0011 Service Information technique

Concerne:	61-37190-10 / 03-37195-01 61-34190-10 / 03-34195-01
Fabricant:	MERCEDES - BENZ
Type:	Actros
Code moteur:	Série OM 500 Moteurs V6 et V8

Distinction de la culasse et du joint de culasse sur les moteurs de la gamme OM 500

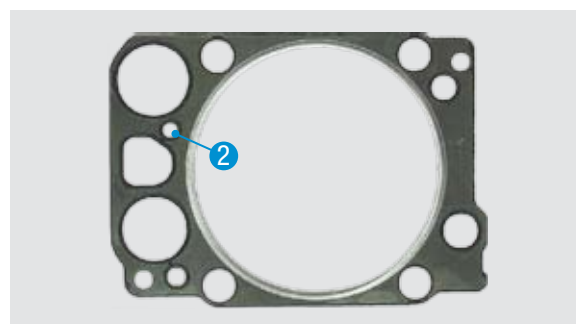
À partir de 2004, de nouvelles culasses modifiées ont été montées en série sur tous les types de moteurs de la gamme OM 500 ou sur le numéro de moteur 357749.

Contrairement aux culasses antérieures dont la surface d'étanchéité était absolument plane, les nouvelles culasses possèdent, au niveau des passages d'huile sous pression et d'eau, un évidement fraisé. Un nouveau joint de culasse a été spécialement conçu pour ces nouvelles culasses, avec pour résultat une étanchéité améliorée.

Les principales nouvelles caractéristiques du joint de culasse sont des lèvres d'étanchéité en élastomère, surélevées d'environ 3 mm au niveau des passages d'huile sous pression et d'eau **(1)**, un alésage manquant au niveau du passage d'eau **(2)** et une rondelle métallique additionnelle de protection **(3)**. (Passage d'eau/côté échappement)

Surfaces d'étanchéité planes, 61-34190-10

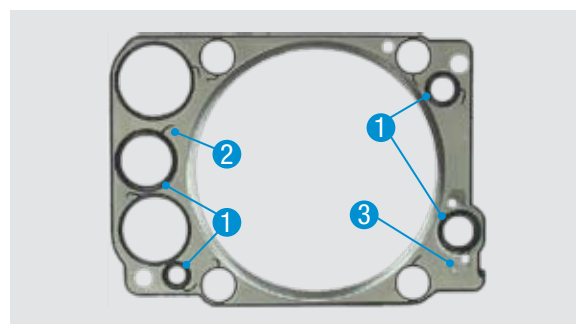
La distinction des culasses et des joints de culasse s'effectue via le numéro du moteur. Ces pièces sont également compatibles à l'assemblage (culasse et joint) avec les moteurs plus anciens jusqu'au N° 357748. En conséquence, lors de la réparation, veillez à faire particulièrement attention au type de culasse montée antérieurement. Vérifiez par ailleurs que le joint de culasse ou encore le jeu de réparation soient adaptés à la culasse. Toute erreur pourrait endommager le moteur. Lors de la réparation, veillez également à la planéité des surfaces d'étanchéité. Les creux et défauts de pièces sont à proscrire impérativement.

Joint de culasse avec surfaces d'étanchéité planes **1 61-34190-10**
 (Joint de culasse standard) ou **03-34195-01** (Jeu de réparation)
 Jusqu'au moteur N°: 357748

Culasse avec rainures fraisées **2 61-37190-10** (Joint de culasse
 standard) ou **03-37195-01** (Jeu de réparation)
 Moteur à partir du N°: 357749

Surfaces d'étanchéité planes

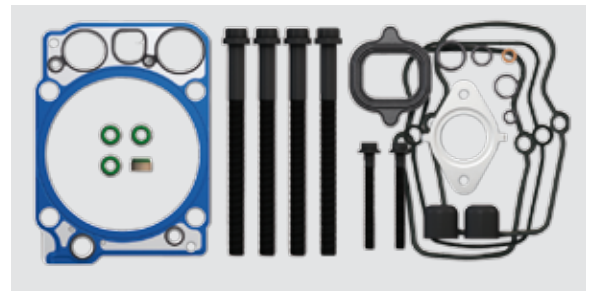
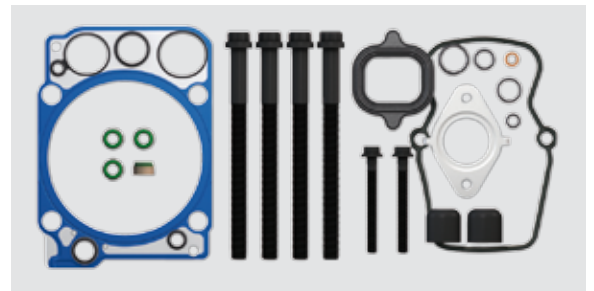
Jeu d'étanchéité pour moteurs jusqu'au N° 357748 ou surfaces d'étanchéité planes, 03-34195-01

Jeu d'étanchéité pour moteurs jusqu'au N° 357749 ou surfaces d'étanchéité avec rainures fraisées, 03-37195-01
